**PIANO REGOLATORE
GENERALE INTERCOMUNALE**

**VARIANTE STRUTTURALE
DI ADEGUAMENTO AL P.A.I.**
redatta ai sensi della L.R. 1/2007

**Sub area VAL GERMANASCA
(comuni di Perrero, Massello,
Salza di Pinerolo e Prali)**

PARERI DIREZIONI REGIONALI

ALLEGATO 1

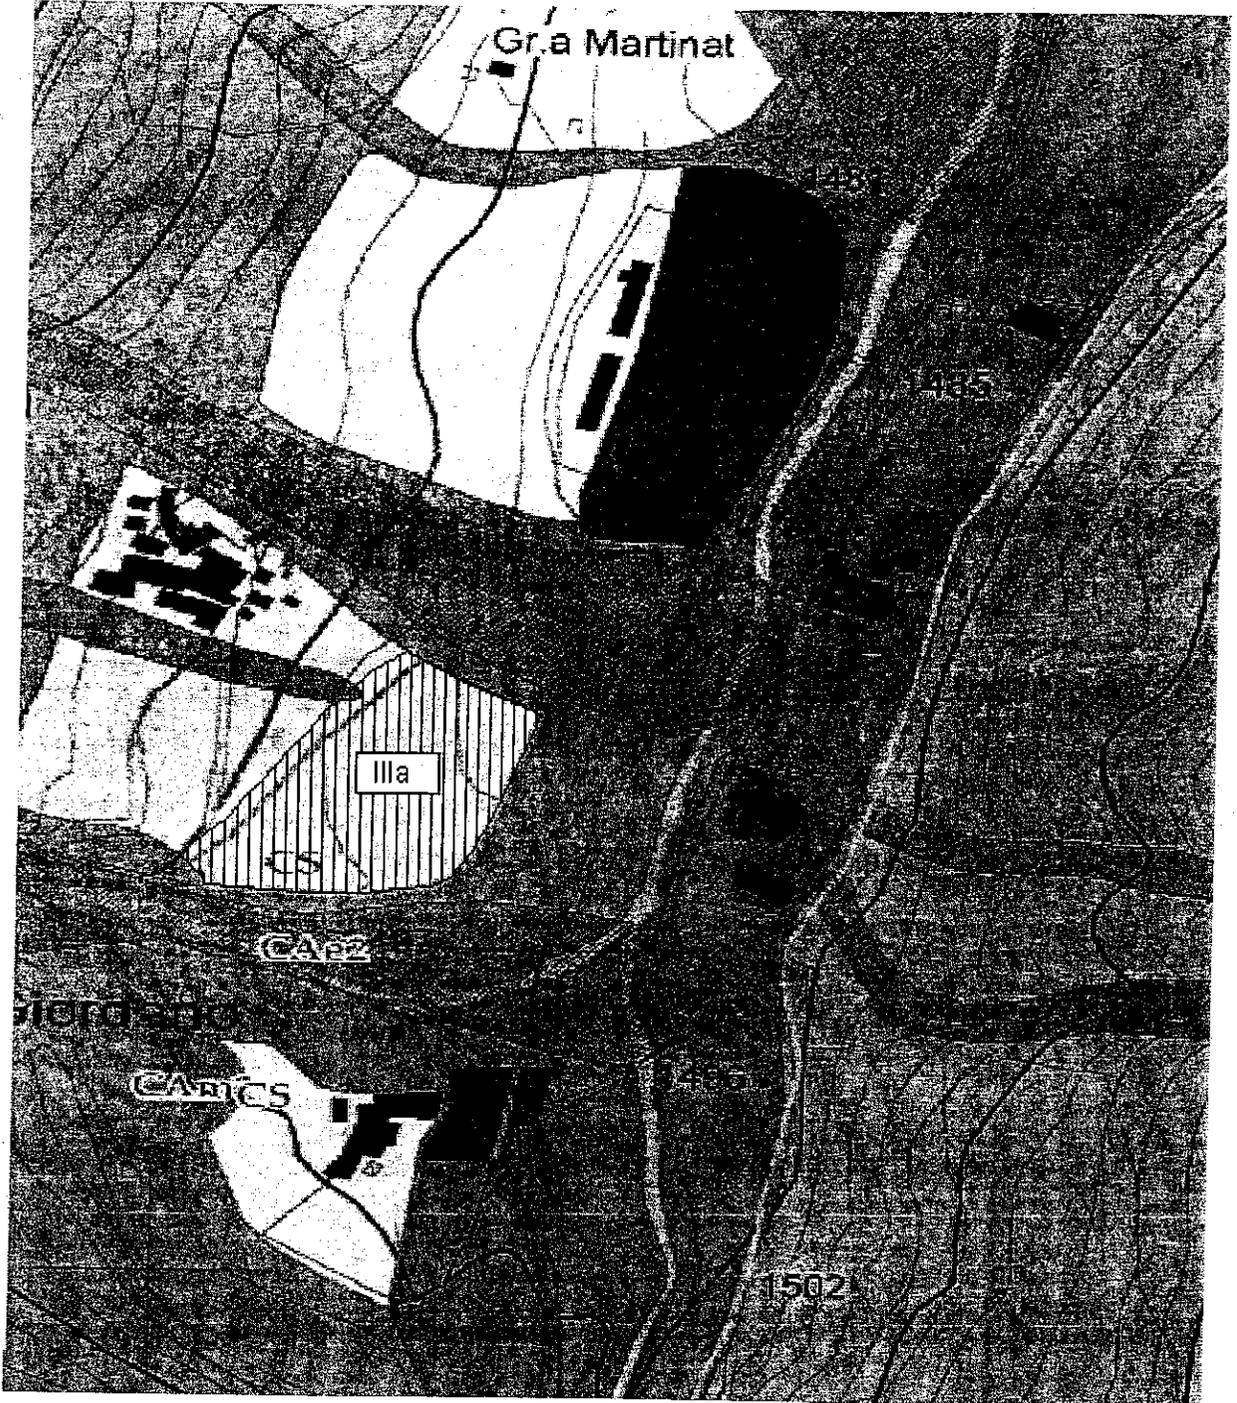
1. Località Giordano: nell'ambito delle verifiche condotte nell'intorno delle aree di modifica proposte, è stato osservato che il lembo sinistro del conoide di Giordano, corrispondente al codice CO5 del censimento SICOD, è costituita da una superficie ad andamento uniforme di poco rilevata rispetto all'alveo del T. Germanasca, per la quale non si possono escludere fenomeni di esondazione in caso di piene a carattere eccezionale, specie se accompagnate da abbondante trasporto solido. Si segnala ancora, a margine, che la presenza di impluvi e canaloni di valanga provenienti dai settori di versante compresi tra il T. Germanasca e la frazione Pomieri, suggerisce una pericolosità geneticamente composita e di intensità non trascurabile per la superficie sviluppata al piede del versante sopra citata. Di conseguenza, si ritiene che, cautelativamente, tale settore sia più propriamente da considerare come lembo attivo di conoide, come peraltro proposto nella documentazione di analisi datata ottobre 2003 fornita alla struttura scrivente nell'ambito della richiesta di parere ai sensi dell'art. 89 del D.P.R. 380/2001. Pertanto, mentre si richiede che sia adeguata nel senso sopra richiamato la documentazione di analisi, (Carta dei Dissesti e Scheda Conoidi), si ritiene opportuno che il settore in questione, esteso verso l'esterno fino a comprendere anche la modesta scarpata esistente lungo il piede del versante, venga in linea generale attribuito alla classe di rischio IIIa, come specificato nell'ALLEGATO 1.

Fig. 1

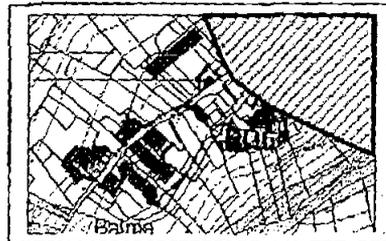
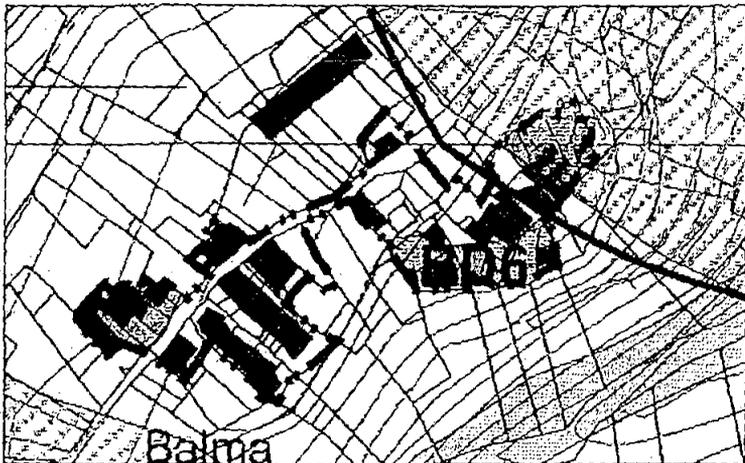
4. in località Balma di Rodoretto, la delimitazione della valanga 59_V_TO che interferisce con l'abitato deve essere cautelativamente estesa in destra, in analogia con la geometria riportata nella *Carta di sintesi* in scala 1:10.000, secondo la Fig. 1 riportata nel seguito, aggiornando anche la relativa Scheda 15 dell' *Analisi delle previsioni urbanistiche*. Si richiama che gli edifici della zona BD6 che ricadono all'interno del perimetro di valanga sono da assegnare alla classe IIIb4, mentre lungo il perimetro esterno deve essere cautelativamente definita una fascia di rispetto in classe IIIb3, comprendente almeno la

cortina di edifici più prossimi, da sottoporre a specifiche limitazioni che devono essere dettagliate all'interno della sezione *Cronoprogramma degli interventi*

Fig. 2

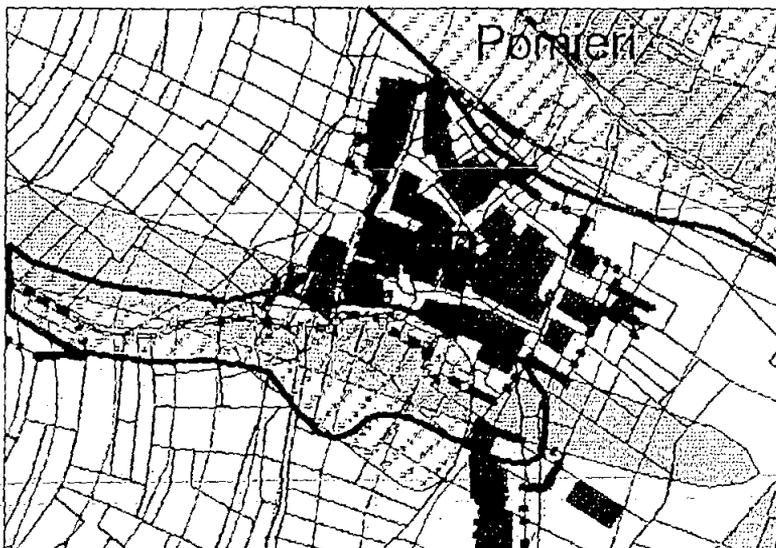
5. località Pomieri: con riferimento al fenomeno valanghivo verificatosi nel dicembre 2008 lungo il piccolo impluvio presente al margine Ovest della frazione e alla valanga che interferisce con la porzione ad Est della frazione, 75_V_TO, le delimitazioni devono essere modificate secondo la Fig. 2 riportata nel seguito, aggiornando contestualmente tutti gli elaborati di sintesi correlati. Si richiama che gli edifici delle zone ZR2 e ZD1 che ricadono all'interno del perimetro di valanga sono da assegnare alla classe IIIb4, mentre lungo il perimetro esterno di entrambi i fenomeni deve essere cautelativamente definita una fascia di rispetto in classe IIIb3, comprendente almeno la cortina di edifici più prossimi, da sottoporre a specifiche limitazioni che devono essere dettagliate all'interno della sezione *Cronoprogramma degli interventi* dell'*Analisi delle previsioni urbanistiche*. Con riferimento all'impluvio esistente tra le zone ZR2 e ZD1 e coincidente con il tracciato della valanga sopra richiamata, deve inoltre essere verificato l'andamento della fascia di rispetto immediatamente a monte dell'abitato, in quanto non risulta coerente con gli elementi morfologici locali.
